### CASE / FORD NEW HOLLAND - Seria 40 & 10

Nr art. 3482 600 105  
MF 330

Rys. 1: Proste sprzęgło ze sprężyną membranową 330 mm

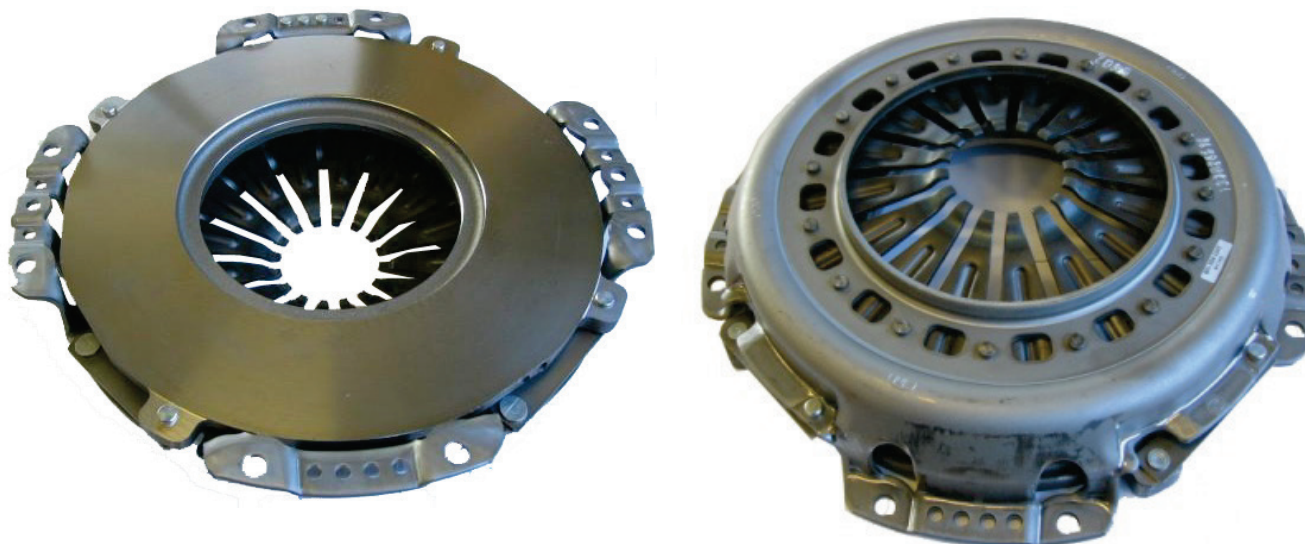
W przypadku wymiany sprzęgła ze sprężyną śrubową z 4 dźwigniami na sprzęgło ze sprężyną membranową SACHS blaszki segmentowe są niepotrzebne.

Sprzęgło ze sprężyną membranową SACHS można montować tylko z tarczą sprzęgła SACHS (patrz tabela).
